DE Steuermodul für 2-fach Induktionsmulden und Domino Induktion

GB Control module for induction III

174934

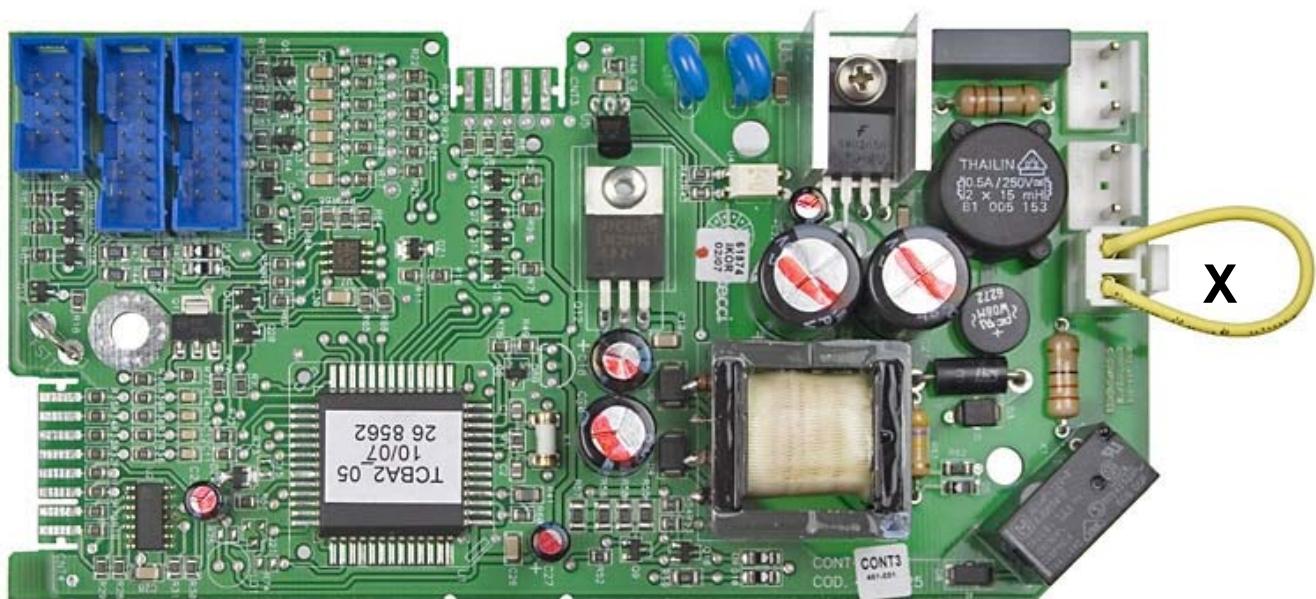
Wird das Steuermodul bei den betroffenen Geräten des Projektes Induktion III ausgetauscht, muss unbedingt der beiliegende Brückeanschluss (Ident-Nr. **174934**) bei „X“ eingesetzt werden.

If you must change the control module of the concerned appliances of project induction III, you must fit the enclosed bridge (spare part No. **174934**) on position X, too.

Liegt diese Anschlussbrücke nicht bei, so muss **174934** nachbestellt werden!

As there's no bridge in the package of the spare part, please order it!
